COMUNI DI MANTA E SALUZZO

Lavori di collettamento dei reflui provenienti dall'agglomerato di Manta al depuratore di Saluzzo eliminando l'impianto esistente abbattendo il costo energetico

Livello di progettazione:	PROGETTO DEFINITIVO
Oggetto elaborato:	CONFERENZA DEI SERVIZI AI SENSI DELLA LEGGE N. 241 DEL 07.08.1990 E S.M.I. FINALIZZATA ALL'APPROVAZIONE del PROGETTO DEFINITIVO Risposta richiesta integrazioni 2a riunione telematica dell'8 giugno 2022

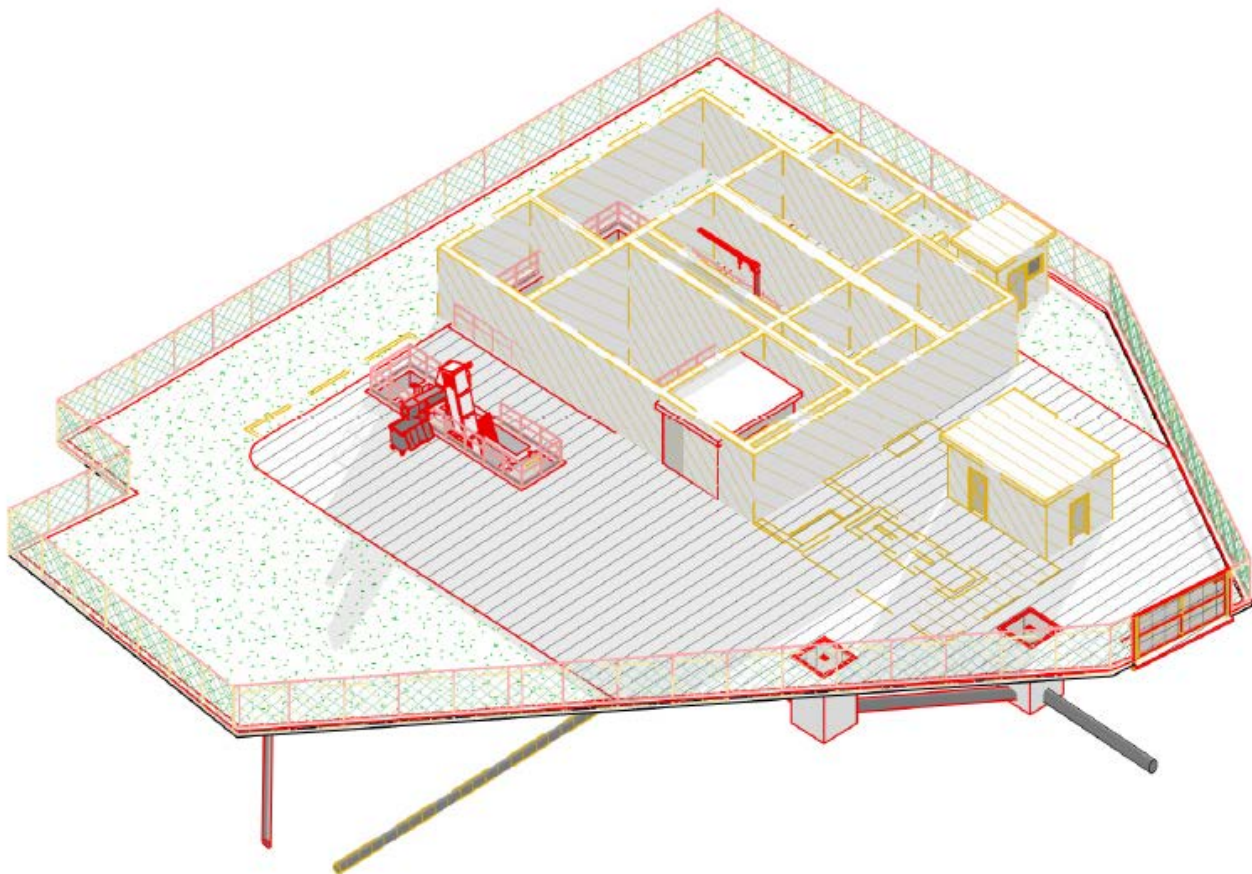
3.1 Osservazione: *“questa Soprintendenza, ai sensi della normativa vigente e per quanto di competenza, considera insufficiente il grado di approfondimento della documentazione inviata e per tanto richiede le seguenti integrazioni”*

- 1. *Rappresentazione fotografica dello stato attuale dell'area d'intervento e del contesto paesaggistico, ripresi da luoghi di normale accessibilità e da punti e percorsi panoramici, corredata da planimetria indicativa dei punti di ripresa.*
- 2. *Approfondimento del progetto definitivo delle sistemazioni esterne e delle opere a verde previste per la mitigazione dell'impatto visivo delle opere sul fronte fluviale, nonché a chiarimento delle caratteristiche della recinzione*
- 3. *Redazione di sezioni paesaggistico/ambientali – comprensive delle opere di mitigazione a verde – redatte in scala tale da consentire la comprensione dell'intervento inserito nel contesto di riferimento, nonché la tipologia delle finiture proposte per le componenti a vista.*

2. Si riporta di seguito un dettaglio degli interventi di mitigazione ambientale previsti in progetto. L'intervento di progetto prevede la completa demolizione delle opere esistenti e la realizzazione di nuove opere:

- o canale di grigliatura grossolana: realizzato completamente interrato, nell'area attualmente occupata dai letti di essiccamento, l'ingombro in pianta del nuovo manufatto è inferiore rispetto all'ingombro dei letti;

- o vasca di sollevamento: realizzata completamente interrate nell'area attualmente occupata dalle vasche di trattamento che sono parzialmente fuori terra. Gli interventi di progetto si ritiene che vadano a ridurre l'impatto paesaggistico in quanto sono opere completamente interrate che occupano una superficie inferiore rispetto a quanto occupato dalle attuali vasche di trattamento;

- o locale tecnico: realizzato con dimensioni analoghe al locale tecnico esistente, ma posizionato in una posizione differente, in adiacenza alla nuova vasca di sollevamento. Si ritiene che anche questo manufatto non alteri l'attuale impatto paesaggistico;

- o viabilità interna: è prevista l'asfaltatura dell'area di manovra interna all'impianto;

- recinzione: è prevista la sostituzione della recinzione esistente, per mezzo di recinzioni metallica, inclusa una ripresa di antiruggine ai piantoni, formati da piantoni in profilati di ferro e rete metallica zincata, cucita ai piantoni e tesa con vivagni in filo di ferro zincato;

- nuove piantumazioni: è prevista la piantumazione di n. 8 fitocella Prunus laurocerasus sul lato sud-est con funzione di siepe di mascheramento.
